改善箇所説明図

【基準不適合の内容】

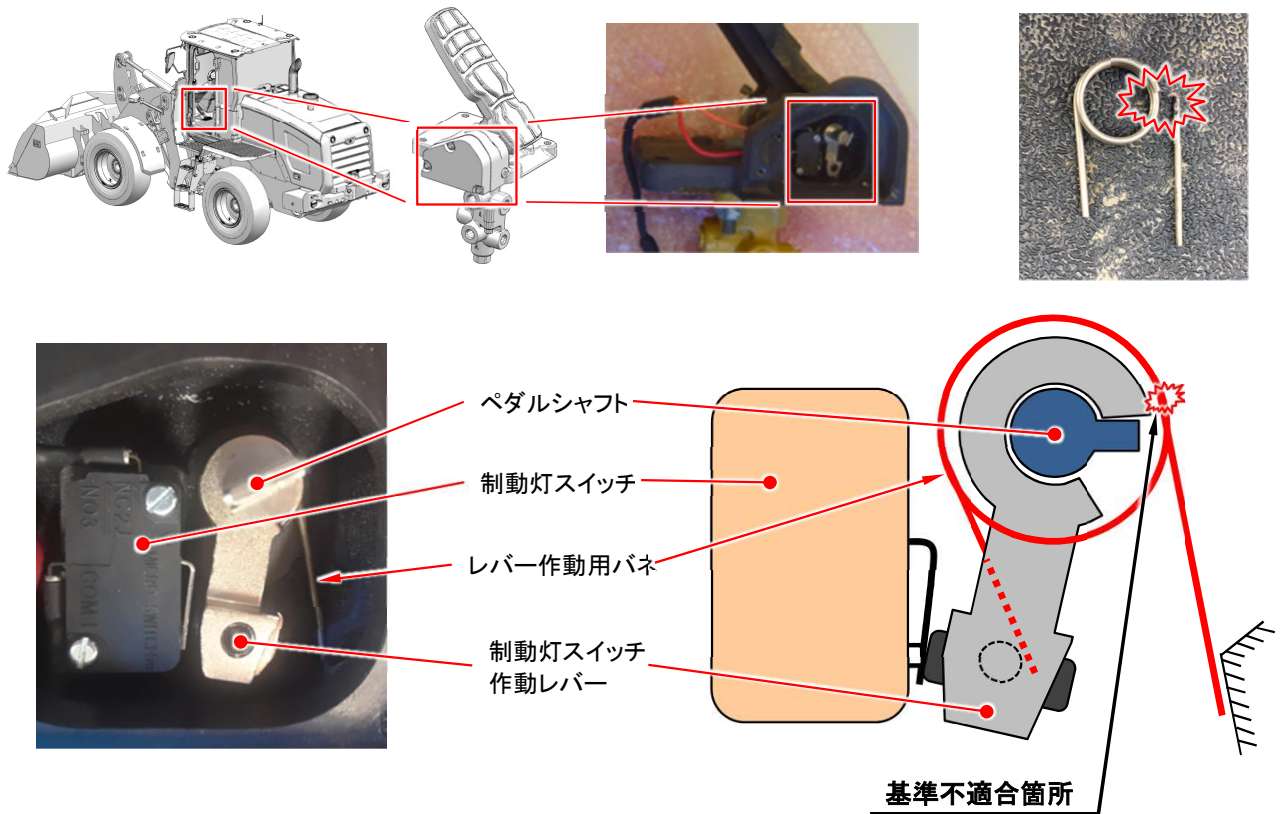
バネにより、レバーが制動灯スイッチに押付けられるレバーがスイッチを押している間はランプが消灯し、ペダルを踏み込むことでレバーがスイッチから離れて制動灯が点灯する。当該バネの折損によりレバーの押付け力を失うため、ペダルを操作していないときも制動灯スイッチが押されず制動灯が点灯したままになる。

ショベル・ローダのブレーキペダルにおいて、制動灯スイッチのバネを成型する治具の設定が不適切なため、バネの内径が小さいものがある。そのため、当該バネに過度な負荷がかかり、最悪の場合、当該バネが破損して、制動灯が消灯しなくなるおそれがある。

全車両、当該バネを良品に交換する。

識別：改善実施済み車については、キャブ後面ガラス左下、又は、左支柱下にNo.外-2904のステッカーを貼付する。
